INFORME DE EJECUCIÓN DE CONVENIO FONSECON
CONVENIO No. 1592, CURURMANI - CESAR
INFORME PERIODO DE EJECUCIÓN MES DE NOVIEMBRE DE 2024

OBJETO:	AUNAR ESFUERZOS TÉCNICOS, ADMINISTRATIVOS Y FINANCIEROS ENTRE LAS PARTES PARA PROMOVER LA CONVIVENCIA CIUDADANA, A TRAVÉS DE LA EJECUCIÓN DE UN PROYECTO SACUDETE AL PARQUE TIPO 1 EN EL MUNICIPIO DE CURUMANI - CESAR		
UBICACIÓN DEL PROYECTO: (Si es urbano: Dirección exacta y barrio Si es rural: Vereda y breve descripción para llegar)	Corregimiento de San Roque Municipio de Curumaní-Cesar		
BENEFICIARIO:	MUNICIPIO DE CURUMANI, DEPARTAMENTO CESAR		
VALOR TOTAL APORTES DEL PROYECTO	APORTES MIN – FONSECON	\$1.250.000.000,00	
	APORTES ENTIDADES PÚBLICAS	\$ 20.975.011,72	
	TOTAL APORTES DEL CONVENIO	\$ 1.270.975.011,72	
FECHA SUSCRIPCIÓN	24/09/2021		
FECHA DE TERMINACIÓN DEL CONVENIO/ CONTRATO	20/12/2024 (suspendido)		
SUPERVISOR DEL CONVENIO/ CONTRATO	ING. VITERBO GÓMEZ CARVAJAL		DESDE: 01/10/2024
SUPERVISORES ANTERIORES (adjuntar casillas si es necesario)	NOMBRE	DESDE	HASTA
	Ing. Remberto Martínez Polo	26/10/2021	15/01/2022

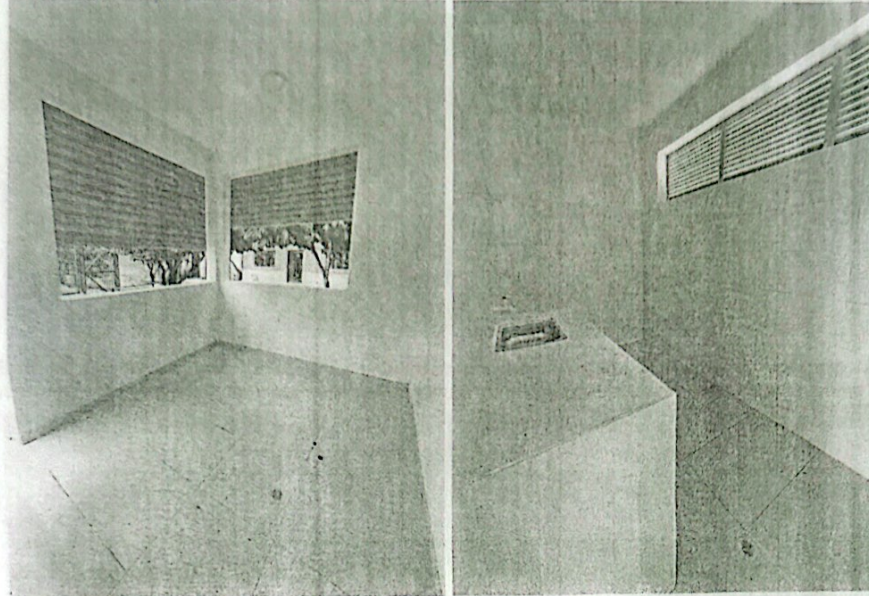
Cafeteria: construida en estructura de concreto reforzado, mampostería y terminados en estuco y pintura, pisos y enchapes en cerámica y mesón en granito pulido. Se solicita al municipio requerir al contratista e interventoría a fin de subsanar el emboquillado de las juntas de piso en cerámica.

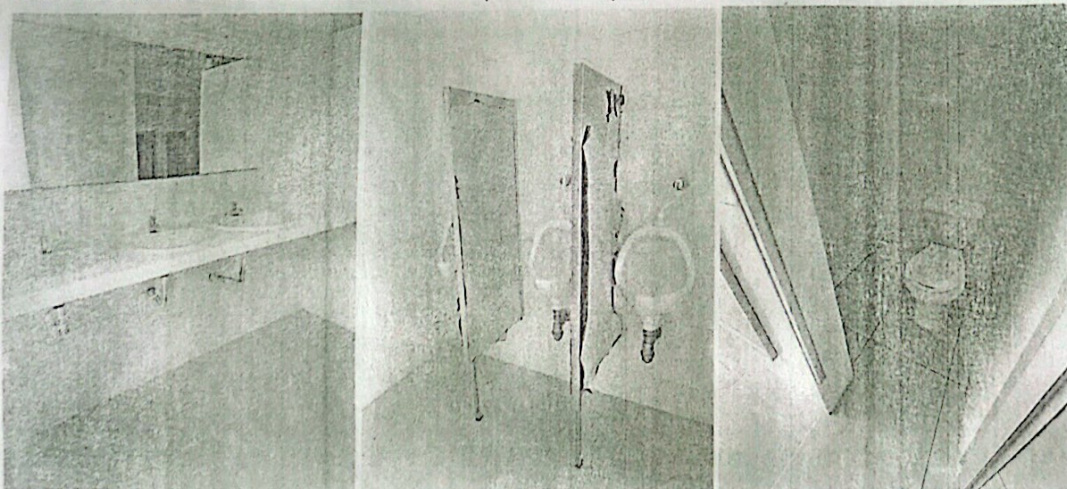
Baterías Sanitarias: Construidas en concreto reforzado, mampostería, terminados en estuco y pintura, pisos en cerámica, mesones en granito pulido y aparatos sanitarios de la línea económico. Se solicita al municipio requerir al contratista e interventoría a fin de subsanar el emboquillado de las juntas de piso en cerámica.

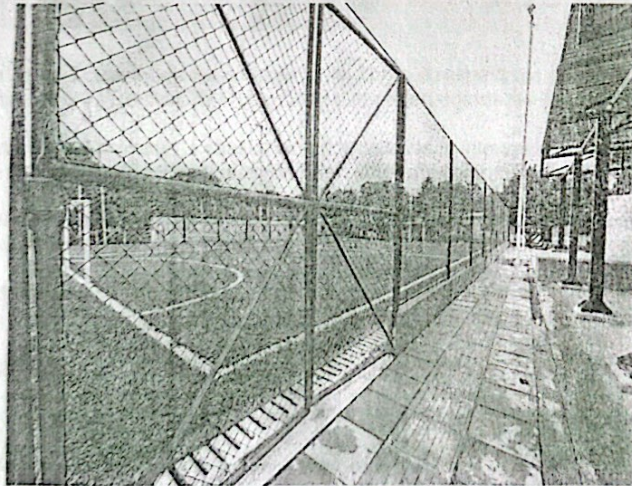
Zona de Gimnasio Biosaludable: se encuentra instalado en sitio. Se solicita al municipio requerir al contratista e interventoria a fin de subsanar los detalles en pintura de las maquinas ya que presenta desgaste.
